### Katunäkymä Kulosaaren puistotieltä

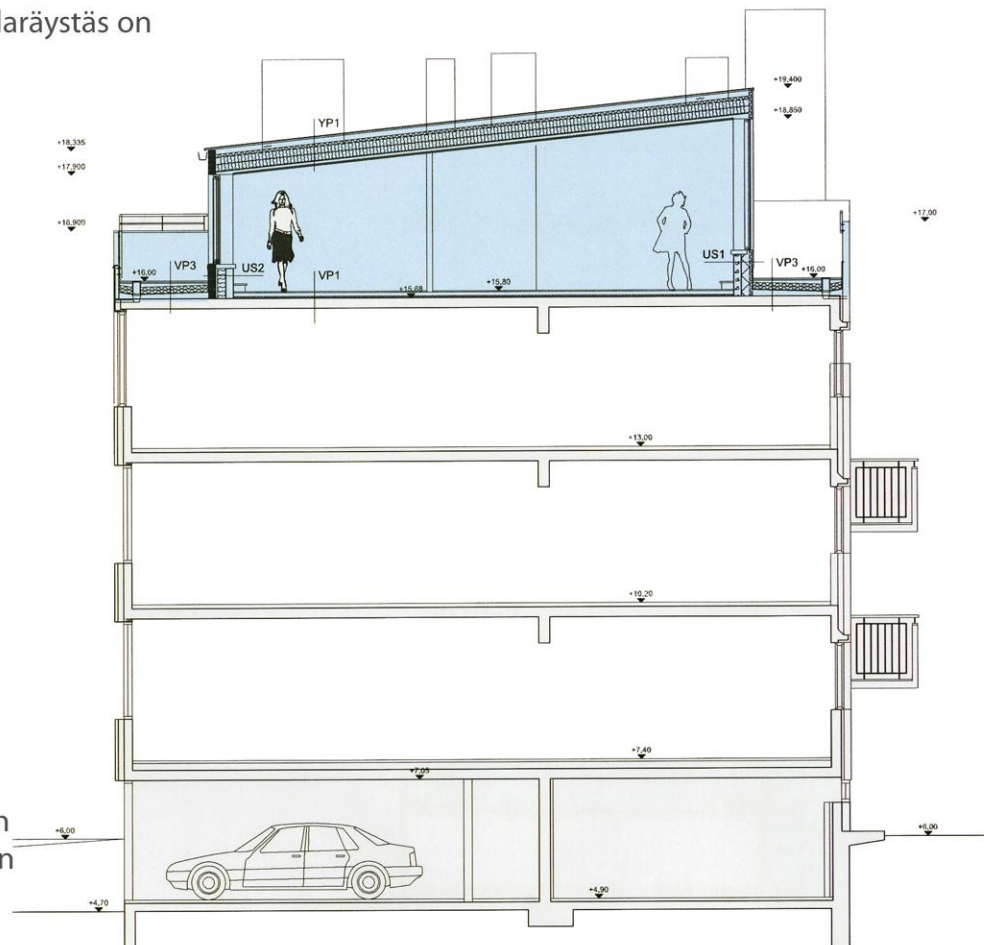
- Hakijan viitesuunnitelmasta poiketen, kaavamääräyksessä pulpettikaton alaräystä on kuitenkin kadun puolella
